Mission régionale d'autorité environnementale

Centre-Val de Loire

**Avis de la mission régionale
d'autorité environnementale
Centre-Val de Loire
sur l'aménagement d'un équipement plurifonctionnel
culturel et sportif sur la commune de Chartres (28)
Permis de construire**

N°2020-2852

Carte de localisation des bâtiments ayant fait l'objet de l'étude acoustique avec projet (état 2035, source : page 35 de l'annexe 2 du cahier 2)

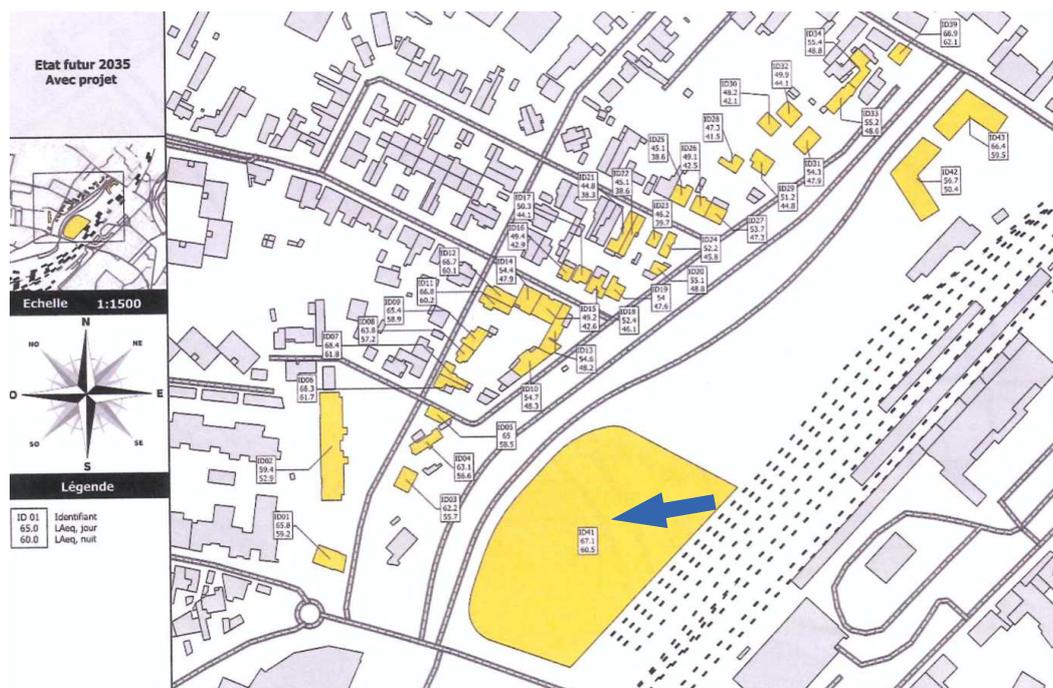
C'est ce à quoi répond l'étude acoustique complémentaire. Elle évalue l'impact sonore de l'augmentation du trafic sur les voiries actuelles qui permettront la desserte du projet quand il aura été réalisé.

Deux tableaux synthétisent les hypothèses de trafics attendus à chaque heure entre 19 heures et minuit, sur 7 tronçons d'accès et de sortie de l'EPCS, les soirs d'évènements « moyens » et « majorants¹⁰ » (page 10 de l'annexe 2 du cahier n° 2). Le trafic normal hors évènements est annoncé comme intégré aux calculs. Les cartes disponibles en annexe de l'étude acoustique permettent de bien localiser les bâtiments étudiés et les impacts sonores subis, ainsi que les effets de l'augmentation du trafic routier aux heures de spectacle (19h-23h) sur le bruit ambiant dans le quartier.
